Informe Consolidado de Solicitud de Aclaraciones, Rectificaciones y/o Ampliaciones al Estudio de Impacto Ambiental del Proyecto "Línea 8 Metro De Santiago"

Nombre del Titular : EMPRESA DE TRANSPORTE DE PASAJEROS METRO S.A.
Nombre del Representante Legal : Gonzalo Rodríguez Belmar
Dirección : AV. LIBERTADOR BERNARDO O HIGGINS 1414

El presente Informe Consolidado de Solicitud de Aclaraciones, Rectificaciones o Ampliaciones al Estudio de Impacto Ambiental del proyecto "Línea 8 Metro De Santiago", contiene las observaciones generadas en virtud de la revisión de la Adenda.

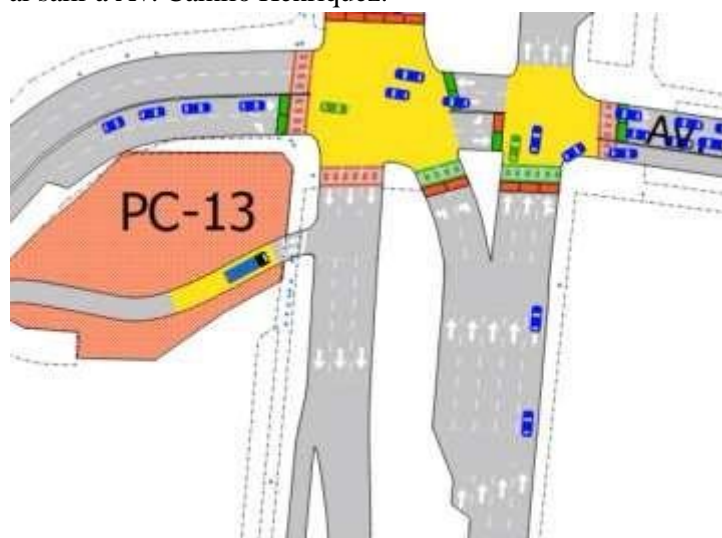
- 3.56. En relación con la Fase Constructiva del PC-13 correspondiente al código L8-C07015- IB-C138-2CI-PLA-0010 entregado en el Apéndice 4.3.2 del Anexo 4.3, la ruta de desvío peatonal propuesta no se aprecia factible ya que considera tramos sin vereda (rodeando el local Mc Donald's por la calzada) y además pendiente longitudinales que deberían ser corregidas.

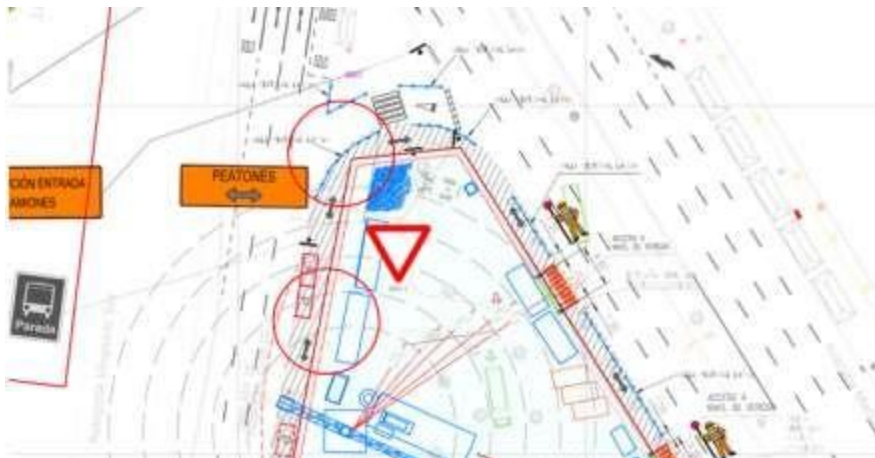
3.63. En relación con la fase constructiva de la Estación E03, correspondiente al código L8- C07015-IB-128-2CI-PLA-0020. entregado en el Apéndice 4.3.2 del Anexo 4.3 se solicita indicar las dimensiones del espacio peatonal que queda en la esquina norponiente de Av. La Florida con Av. Trinidad, porque da la impresión de que queda muy poco espacio para acumulación de peatones que quieran cruzar cualquiera de las 2 avenidas. Se solicita aumentar dicho espacio.

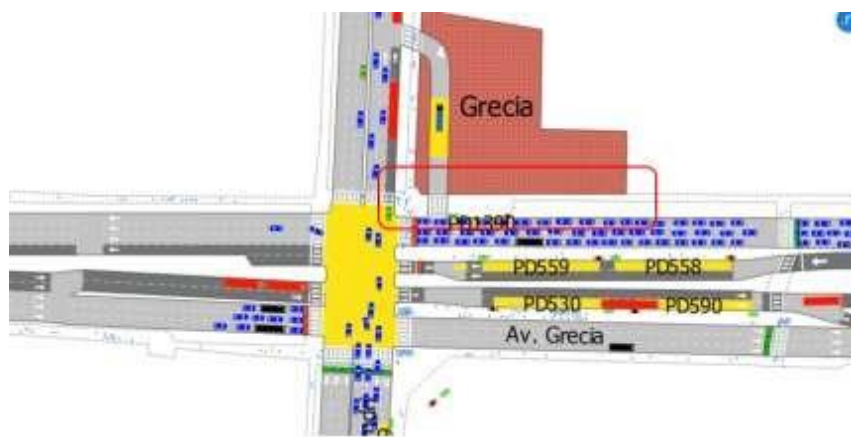
3.74. En relación con la Fase Constructiva del PC-08 correspondiente al código L8-C07015- IB-C88-2CI-PLA-0010 entregado en el Apéndice 4.3.2 del Anexo 4.3, se solicita indicar con mayor detalle el cumplimiento adecuado de la habilitación de la ruta accesible libre de obstáculos. Se aprecia la ruta peatonal proyectada en una franja de servicios existentes.

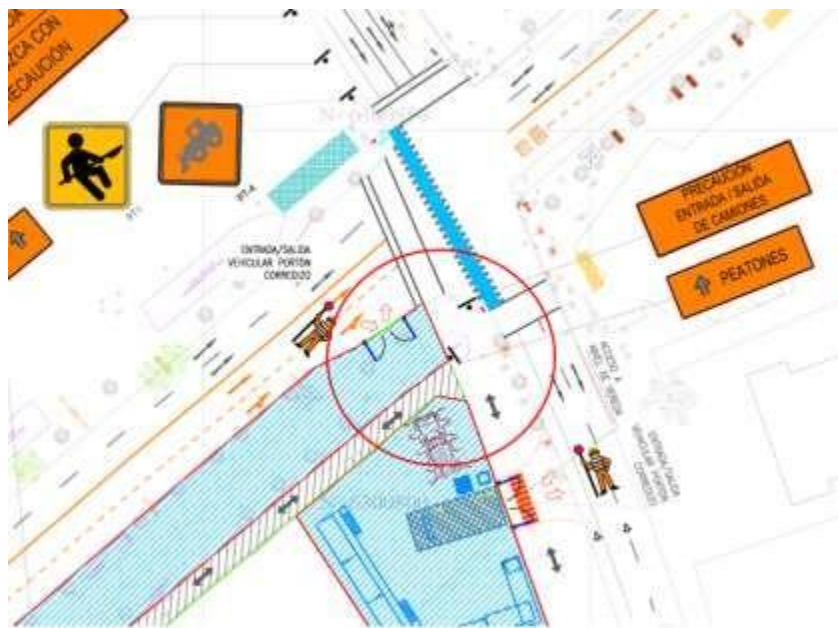
3.80. En relación con la Fase Constructiva de la Estación E13 correspondiente al código L8- C07015-IB-028-2CI-PLA-0010 entregada en el Apéndice 4.3.2 del Anexo 4.3, se solicita indicar con mayor detalle el cumplimiento adecuado de la habilitación de la ruta accesible libre de obstáculos. Se aprecia la ruta peatonal proyectada en una franja deservicios existentes.

Además, se solicita aclarar si las maniobras de entrada y salida de camiones se realizan marcha adelante (especialmente ya que se visualiza un movimiento marcha hacia atrás en Eliodoro Yáñez). De no ser así, se solicita abordar dicha situación y corregir el diseño de la faena de construcción, principalmente a lo que tenga relación con movimiento interno de camiones y el diseño presentado de los accesos.

Como sugerencia a lo anterior expuesto, sería ideal que los camiones ingresaran por Llewelyn Jones y salieran por Eliodoro Yáñez.

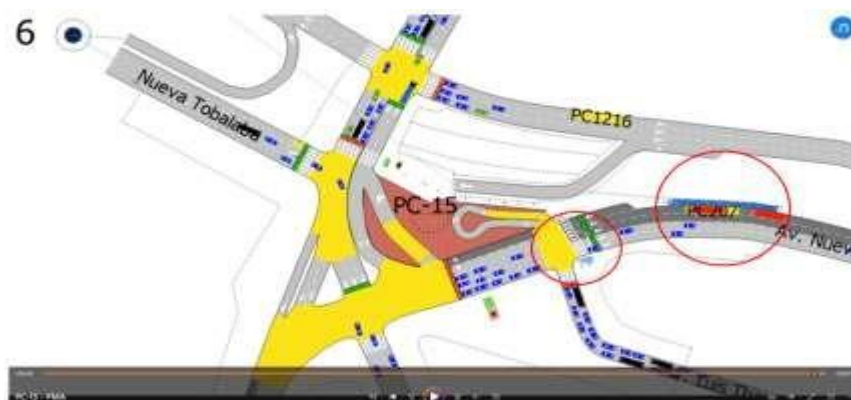
3.81. En relación con la Fase Constructiva de la estación E14 - Los Leones correspondiente a los códigos L8-C07015-IB-018-2CI-PLA-0010, L8-C07015-IB-018-2CI-PLA-0011, L8-C07015-IB-018-2CI-PLA-0012, L8-C07015-IB-018-2CI-PLA-0013 entregados en el Apéndice 4.3.2 del Anexo 4.3, se aprecian diferencias en las superficies peatonales disponibles entre las distintas fases del desvío, sin embargo, no se aprecian las microsimulaciones de todas las distintas etapas del desvío, por lo que se solicita completar la información.

- d) Por último y en el caso del acceso por Av. Los Leones, se solicita considerar dos accesos, uno de entrada y otro de salida para no generar detenciones bloqueos en la pista de transporte público.

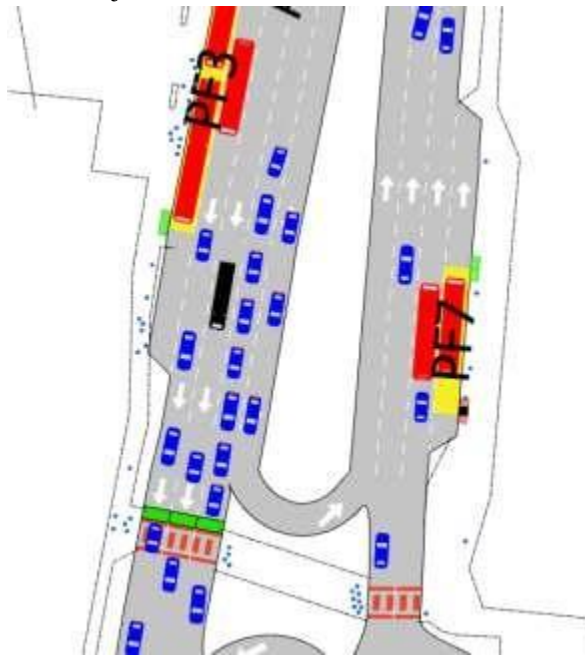
- 3.89. En relación con lo indicado en el acápite N°5.1.2.3 Densidad Peatonal y Distribución del Espacio Público, donde se indica lo siguiente: “Para la situación actual en la mayoría de las veredas el ancho no cumple con el mínimo necesario de 1,80 metros. En la situación 2037, se estiman cambios de densidad peatonal que producen que los niveles de servicio empeoren en general. Dado lo anterior, se requiere ensanchamientos entre 0,30 y 0,80 metros, según sea el caso, que permitan mejorar las condiciones de circulación peatonal. Las veredas que alcanzan niveles de servicio Del año 2037 deben ser mejoradas como parte de las obras de intermodalidad.” Respecto a ello, en zona de parada se deberá cumplir con requerimientos de espacio que aseguren el estándar DTPM, adicionalmente cuando se considere la implementación de futuras ciclovías se deberá procurar un ancho mínimo de acera de 3,5 m para emplazamiento de futuros paraderos.

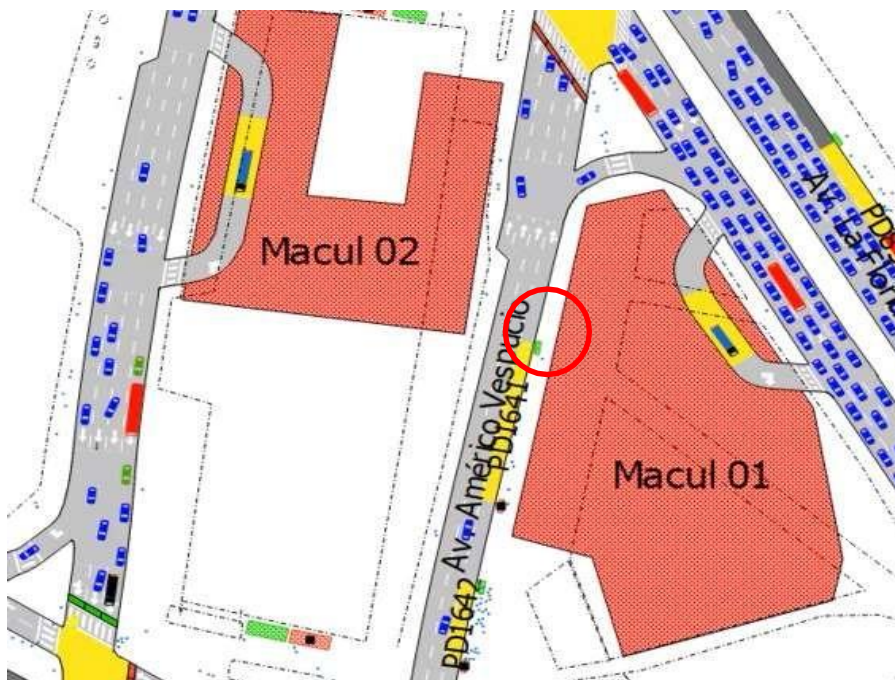
- 3.108. En la situación base, se solicita verificar el funcionamiento de la parada PF3, ya que en algún momento se queda detenido un bus de forma permanente, que comienza a generar una cola de buses intentando acceder al punto de parada.
